TRONDHEIM KOMMUNE
Tråanten tjielte

Internt samråd - Førstegangsbehandling ▾

Elements 2024/20560	Cecilie Thoresens veg 4 r20240035	Viktige utfordringer i planen
Saksbehandler: Elisabeth Schöttler	Presentasjon av området	1.
partner: Solrunn Paasche	Lenke til bestemmelser	2.
	Lenke til matrise ved oppstart	3.
Tips: Sjekk eksempelsamling bestemmelser for ditt fagområde. Er du uenig i formuleringer eller har forslag til forbedringer av eksempelsamlinga? Kontakt Kjersti G. Rinbø NB! Husk at matrisa blir et offentlig dokument som følger saken.

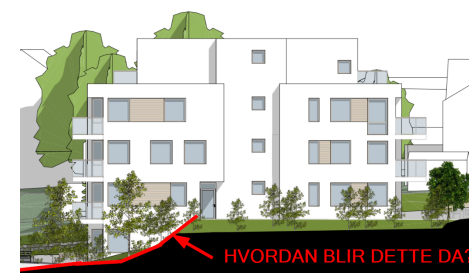
2. Gangsti mot sør har en bredde på nesten 2 meter. Dette virker overdimensjonert? Grønt bør prioriteres. Trær mot gate bør også sikres i bestemmelser, slik at fremtidige planer kan fortsette en trerekke. Se illustrasjon:

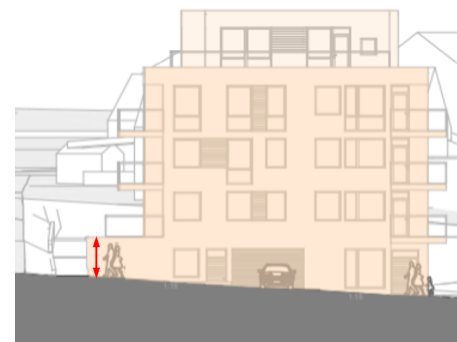
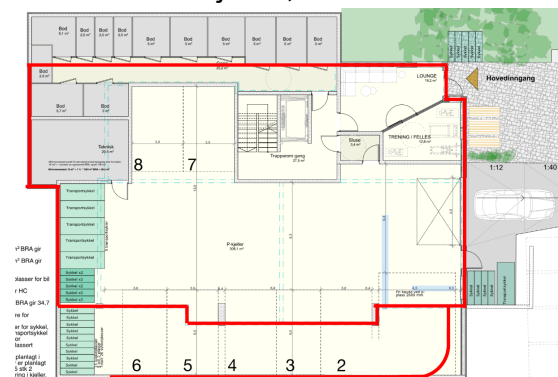
3. Til oppstart oppdaget vi ikke hvor stor utstrekning kjelleren har og hvilke konsekvenser dette får for arkitekturen. Utforming av kjeller bør i enda større grad imøtegå terrengformen og tones ned som en arkitektonisk form. Dersom forslaget aksepteres som vist kan det etablere en uheldig presedens for videre utvikling av området.
For rekkverk på terreng anbefales ikke glass.

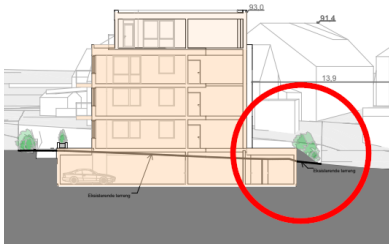
4. Forslag til en mer nedtonet P-kjeller, inntrukket fra hjørne, med bue:
